Over welk project gaat het en wat zijn de gevolgen voor Kraainem

Zone Zaventem

Partie 7-10

Verbinding tussen de Woluwelaan en de Ring

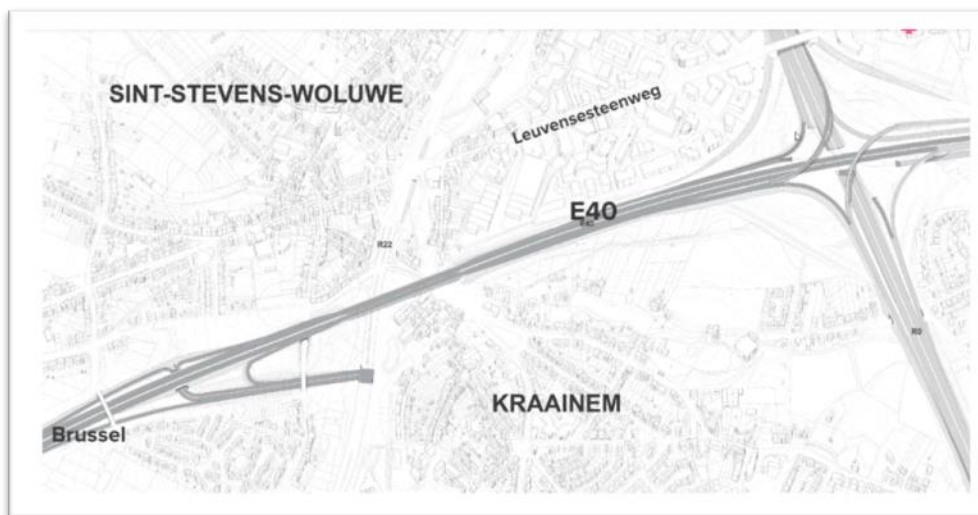
De Werkvennootschap verkoos de verbinding Ring/Woluwelaan te knippen boven de verbinding Ring/Henneaulaan, waarschijnlijk om een vlotte verbinding te behouden tussen het Diegense industriegebied en de Ring. Die keuze is niet nieuw, want De Werkvennootschap meldt in haar brochure: "We zijn al bezig met de vernieuwing van de Hector Henneaulaanbrug in Zaventem. De nieuwe brug wordt twee keer zo breed en krijgt een fietspad en een breed trottoir, afgeschermd van het verkeer, vrije busbanen en een groenstrook". Het feit dat deze werkzaamheden reeds van start zijn gegaan, doet vragen rijzen over het nut en de oprechtheid van de huidige openbare raadpleging.

Wij zijn van mening dat het schrappen van de rechtstreekse verbinding van de Woluwelaan met de Ring grote problemen zal veroorzaken voor de bevolking van heel Kraainem: niet alleen wordt de Woluvenaren een rechtstreekse toegang tot de Ring ontzegd, maar, en misschien vooral, wordt het verkeer van zowel pendelaars als Kraainemnaars verplaatst naar de knooppunten van Wezembeek en Vierarmen, die nu al volledig verzadigd zijn tijdens de spitsuren.

Op- en afritten van de E40-snelweg bij Kraainem

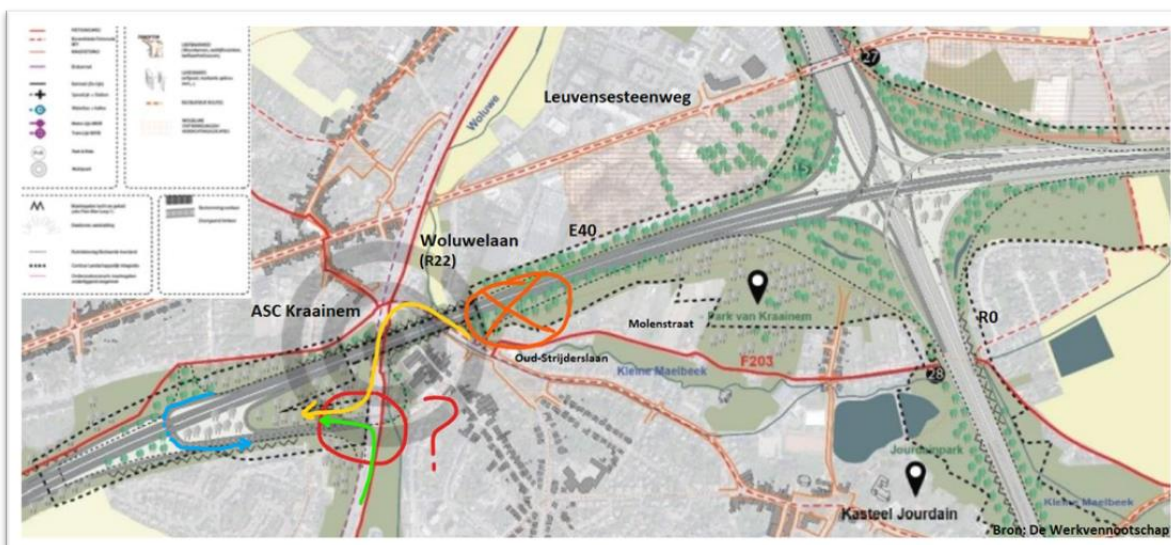
Tijdens de spitsuren kan men hier in dat geval verkeersproblemen verwachten omdat dit kruispunt namelijk verkeerslichten zou krijgen (rode cirkel met ? onderaan). Dit zou tot extra verkeersopstoppingen leiden aangezien de bestaande kruispunten reeds verzadigd zijn tijdens de spitsuren. Deze knooppunten zijn van strategisch belang omdat ze uitwisselingen mogelijk maken, niet alleen op lokaal niveau, tussen de verschillende betrokken gemeenten (met name Evere, Kraainem, Sterrebeek, Wezembeek-Opem, Sint-Lambrechts-Woluwe, Sint Stevens Woluwe, Zaventem), maar ook op ruimere schaal tussen het Brussels Hoofdstedelijk Gewest en Vlaanderen.

- Het bijkomende kruispunt op de Woluwelaan, op enkele meters van het onlangs vernieuwde kruispunt ter hoogte van het viaduct van de E40, waarschijnlijk meer rijstroken zal opleveren, dus meer vervuiling (luchtkwaliteit, lawaai) en meer risico's op het gebied van verkeersveiligheid, nog afgezien van het feit dat deze boulevard al enkele jaren een permanente bouwwerf is!
- Het is duur, omdat er nieuwe infrastructuur moet worden aangelegd, terwijl de op- en afritten al bestaan en goed functioneren, m.u.v. de oprit naar het Q8-station, waar inderdaad een verkeersveiligheidsprobleem bestaat.
